Vår referanse:  
2010/007148-002

## **Førehandstilsegn med krav til å utbetre eksisterande avkjørsle.**

Veg/stad: fv. 57 hp 5 ved km 11,245/gnr. 127 bnr. 111 i Austrheim kommune.

Leirvåg, Austrheim kommune
Fv. 57 hp 5 km 11,245, gnr. 127 bnr. 111
Saksnr.: 2010/007148-002
03.02.2010
Målestokk 1:1000
Statens vegvesen

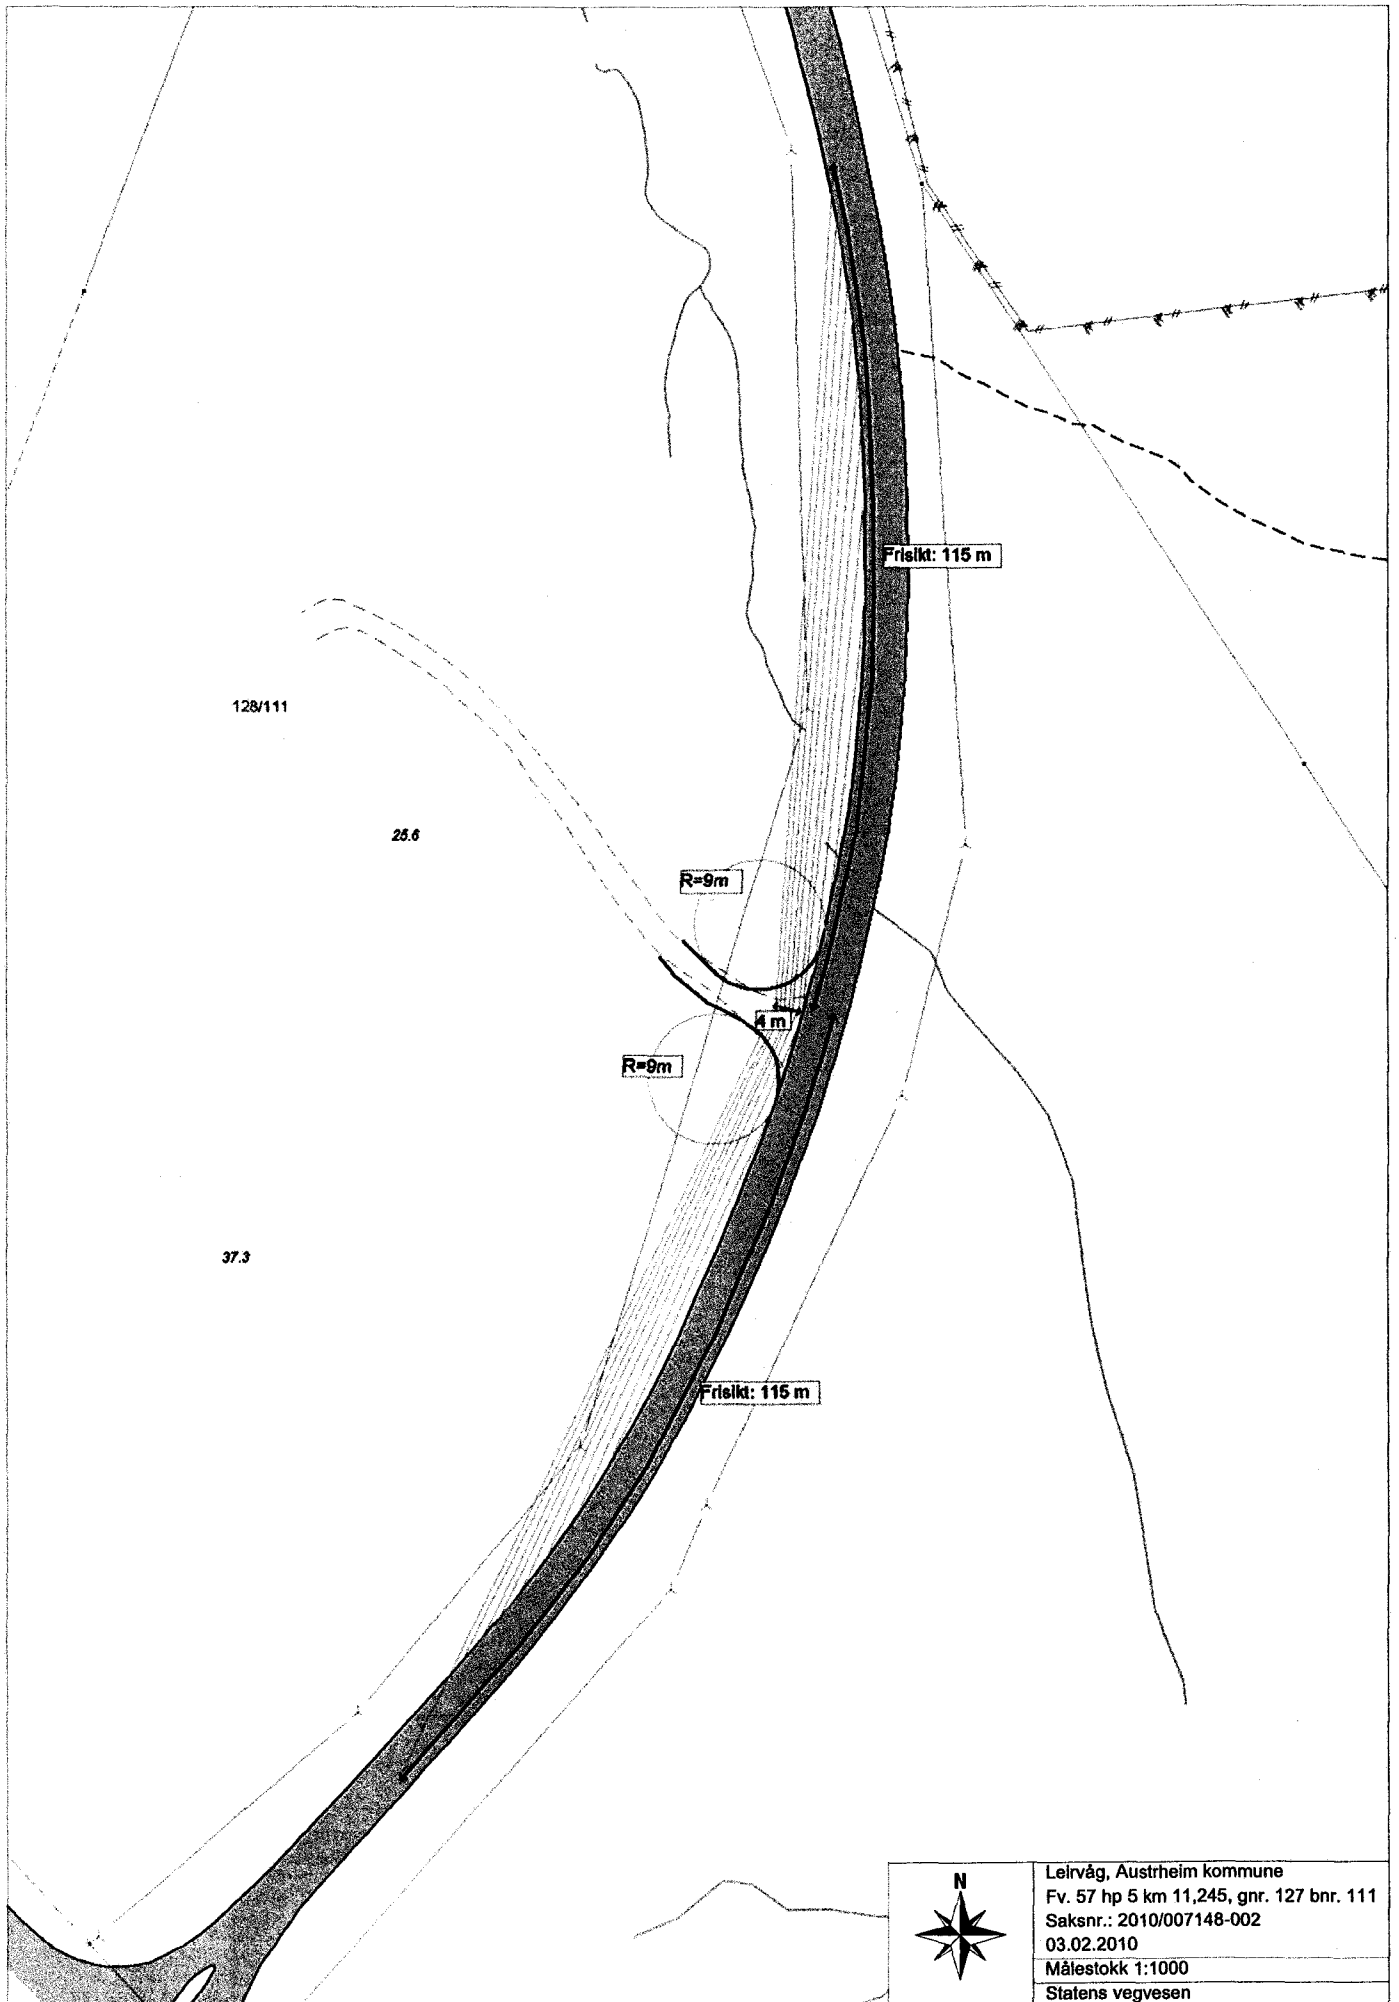
4. Krav til frisikt 4 meter inn i avkjørsla skal vere minimum 115 meter til begge sider. Sikta fram og bakover på vegen ved avkjørsla må vere minimum 115. Dette inneber at alle sikthindringar (vegetasjon, terreng m.m) over 0,5 meter i planet mellom avkjørsla og fv. 57 må fjernast. For denne avkjørsla må sikta ordnast i begge retningar. Retning Leirvåg må det fjernast vegetasjon. Retning Kaland må fjell og steinmassar fjernast.

5. Svingradius skal vere 9 meter (diameter 18 meter).

# PRINSIPPSKISSE

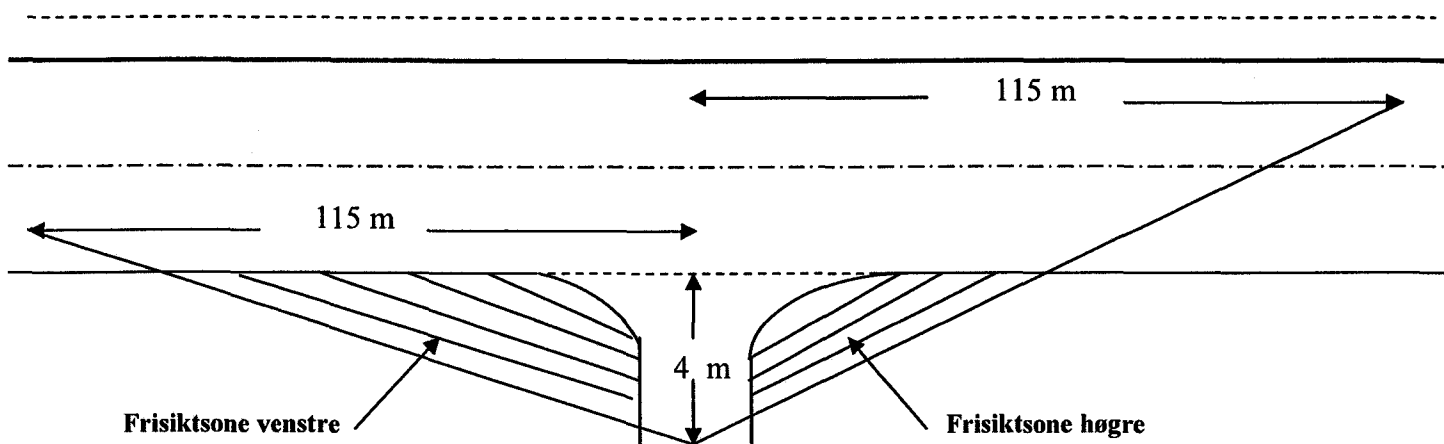
Tilsvarende sikt lengder som vist på tegningen må også gjerast gjeldande for trafikken som kjem på hovedvegen og skal inn i avkjørsla (sikt bakover og framover langs hovedvegen)

Av hensyn til snø og vegetasjon skal det i frisiktsonen vera fritt for sikthinder høgare enn 0,5 m. over hovedvegens nivå

## Krav til lengdeprofil for avkjørsla/tilkomstveg:

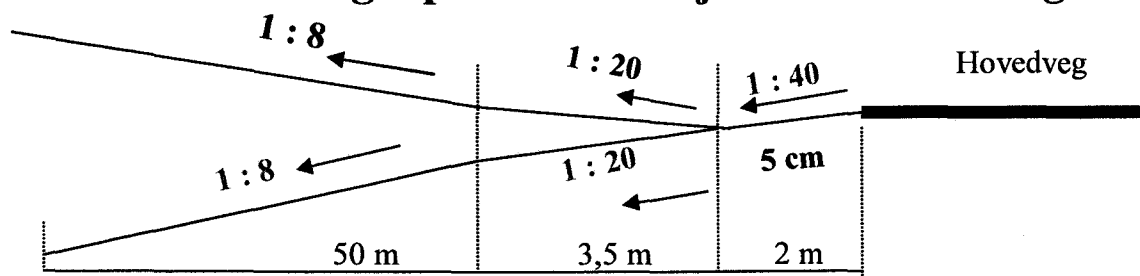
6. Stigningskrava må haldast (sjå skisse). Vi vil her spesielt gjere merksam på at avkøyrsla skal ha fall frå hovudvegen med 5 cm på dei første 2 metrane.
7. Det må vere snu- og parkeringsplass på eigen grunn. Det er ikkje tillate å parkere i frisiktsonene.
8. Før arbeid vert sett i gang på/ved offentleg veg, skal det utarbeidast ein arbeidsvarslingsplan. Denne planen skal godkjennast av Statens vegvesen.
